【資料4-2】

〈11/19 監視チームにおける議論のまとめ〉
2. 分離精製工場(MP)等の津波防護に関する
対応について
○ワイヤロープに必要な強度等

分離精製工場(MP)等の津波防護に関する対応について(2)

廃棄物容器の建家外への流出防止用ワイヤーネットへの車両の衝突に係る評価

ワイヤーネットの概要図

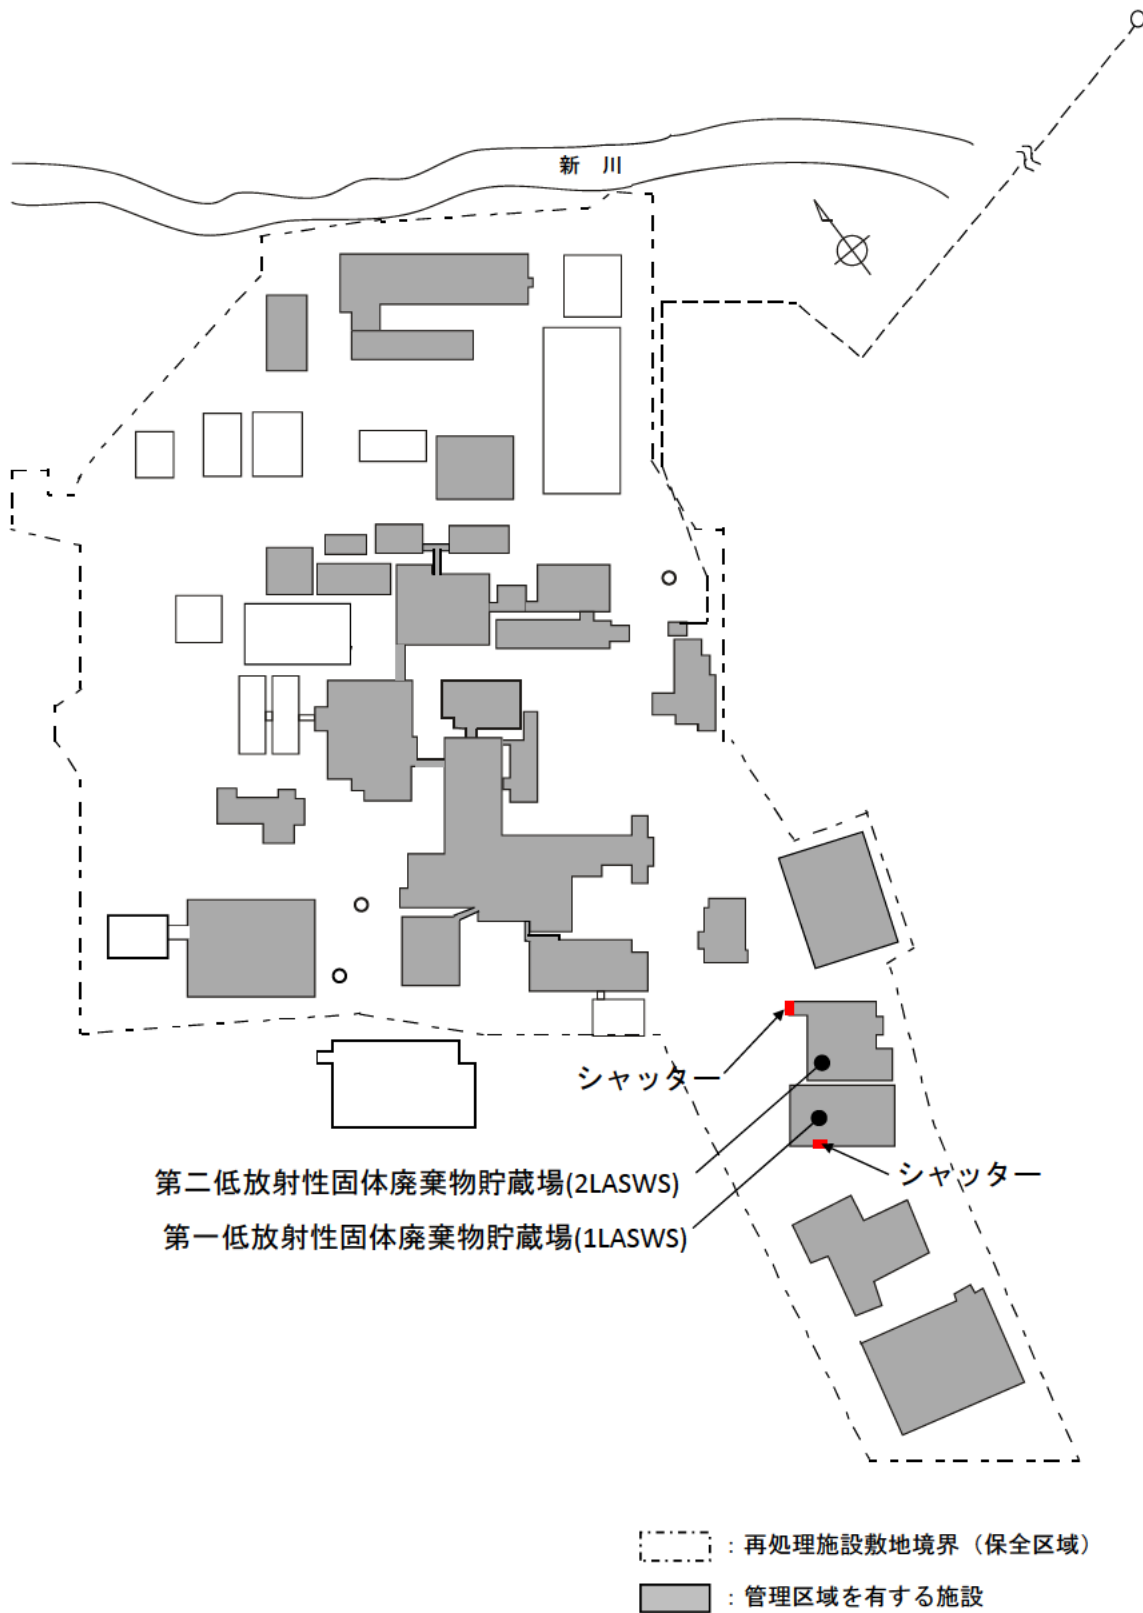
第52回東海再処理施設安全監視チームにおける漂流物(車両)に対するワイヤーネットの強度についてのコメントを踏まえ、車両のワイヤーネットへの衝突に係る評価を実施した。

建家の構造等より、シャッターから建家内に車両が流入し、ワイヤーネットへ衝突する可能性は低いと考えられるが、ワイヤーロープの径を若干変更(8 mm⇒10 mm)することで車両の衝突に対する強度も確保できるとの評価結果を得たことから、変更の上、対策を実施する。
